Przepisy ruchu drogowego a oznakowanie
ścieżek oraz ciągów pieszo-rowerowych
w Raciborzu.

R A P O R T

Propozycje zmian

11. Ruch lewostronny w Raciborzu.

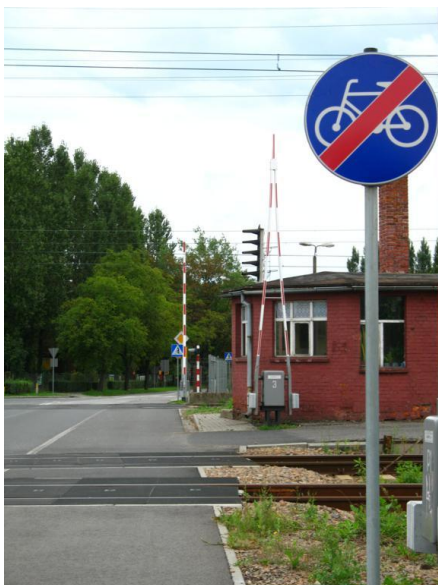
Na kilku fragmentach ścieżek rowerowych lub ciągów pieszo-rowerowych w naszym mieście obowiązuje ruch lewostronny. Jest to oczywiście sprzeczne z ogólnymi przepisami kodeksu drogowego, który wyraźnie reguluje tę kwestię. Gdyby jednak na poważnie brać rozlokowanie na jezdni znaków poziomych typu P-23, to okazuje się, że na ulicy Łąkowej od bramy głównej Rafako, aż do Dąbrowszczaków, a także na ulicach: 1 Maja, Sudeckiej i Brzeskiej obowiązuje ruch lewostronny. Poniżej dokumentacja fotograficzna przedstawiająca ów paradoks. Jak się okazuje, to bynajmniej nie wypadek przy pracy. Z zadziwiającą konsekwencją wykonawcy tej drogi nanosili na nią znaki P-23 odwrotnie malowane.

Należałoby zareklamować oznakowanie poziome typu P-23 na powyższych ulicach i domagać się przemalowania znaków - o ile okres gwarancji jeszcze nie minął. W przeciwnym razie gmina powinna zrobić to na własny koszt obciążając urzędników odpowiedzialnych za odbiór wspomnianych inwestycji.

21. Ulica Rybnicka od ronda przy Auchan do Brzeskiej.

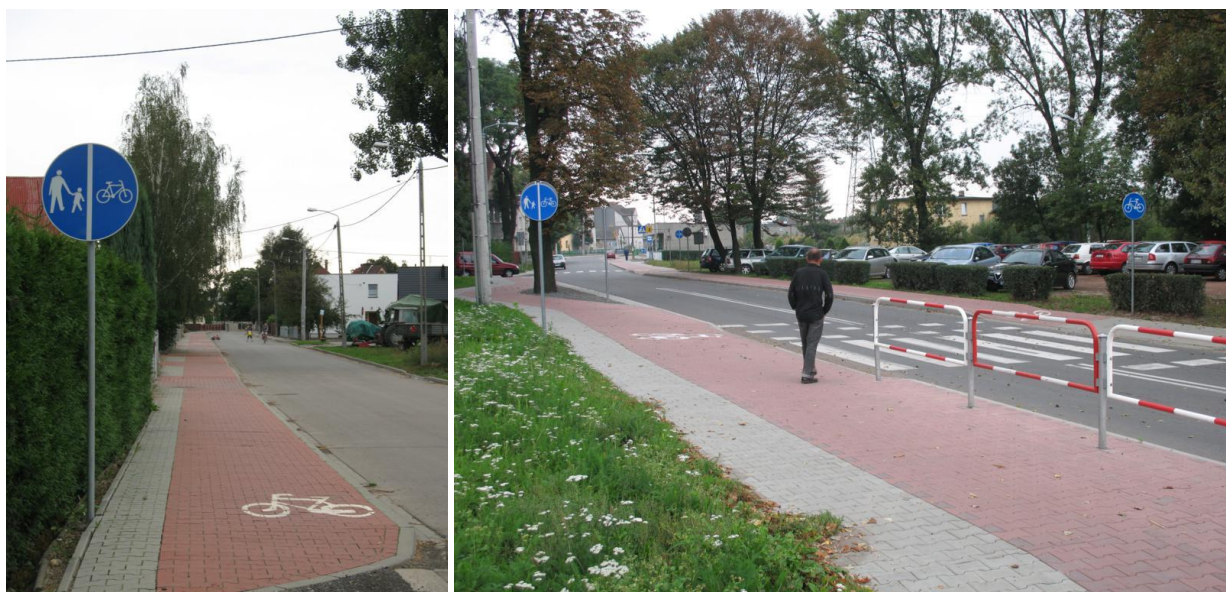
Przed rondem na ulicy Rybnickiej zaczyna się widoczny na fotografii ciąg pieszo-rowerowy C-16-13, który wcale nie przecina jezdni przy przejściu dla pieszych, lecz biegnie dalej w kierunku Brzezia. Tuż za zatoczką i przystankiem PKS chodnik drastycznie zmienia swe parametry techniczne, estetyczne i jakościowe z europejskich na PRL-owskie. Nie ma też żadnego oznakowania, które by odwoływało w tym miejscu ruch jednośladów. Oznacza to, że omawiany ciąg pieszo-rowerowy brutalnie kończy się wraz z dotarciem do ulicy Brzeskiej, choć i w tym miejscu to koniec jedynie domyślny, bo odpowiedniego znaku drogowego i tu nie uświadczymy.

Za zatoką PKS na ulicy Rybnickiej należy oznakowaniem typu C-13a odwołać z ciągu, drogę dla rowerów.

23. Ulica Piaskowa od Rybnickiej do 1 Maja.

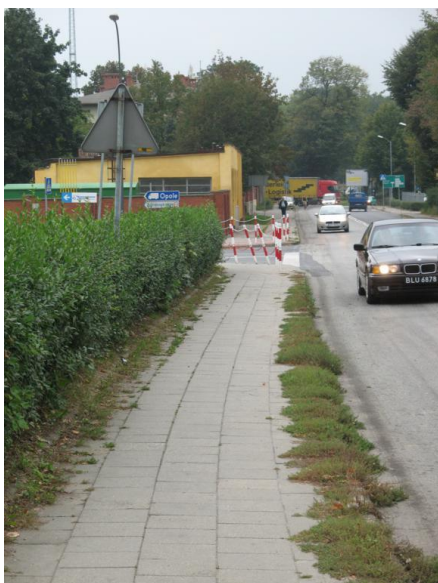
Trzy fotografie powyżej to kolejny przykład na brak konsekwencji w oznakowaniu ścieżek i ciągów pieszo-rowerowych w naszym mieście. Od strony Rybnickiej mamy znak C-16-13. Od skrzyżowania z ulicą Szkolną, nie mamy żadnego oznakowania ani pionowego, ani poziomego. Skąd zatem piesi i rowerzyści mają wiedzieć, kto i w jaki sposób, może poruszać się po tej drodze?

Należałoby od strony ulicy Fabrycznej na asfaltowej drodze pieszo-rowerowej postawić znak typu C-16-13.
